TRANS/WP.29/2005/41  
7 avril 2005

PROPOSITION DE PROJET DE COMPLÉMENT 14 À LA SÉRIE 02 D'AMENDEMENTS  
AU RÈGLEMENT N° 30

(Pneumatiques)

Communication du Groupe de travail en matière de roulement et de freinage (GRRF)

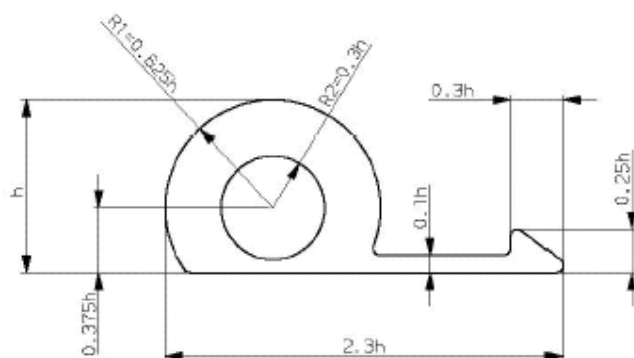
Ajouter un nouveau paragraphe, ainsi conçu:

«3.1.12 Le symbole ci-dessous si le pneumatique est “capable de rouler à plat” ou est “autoportant”, la lettre “h” mesurant au moins 12 mm de hauteur.
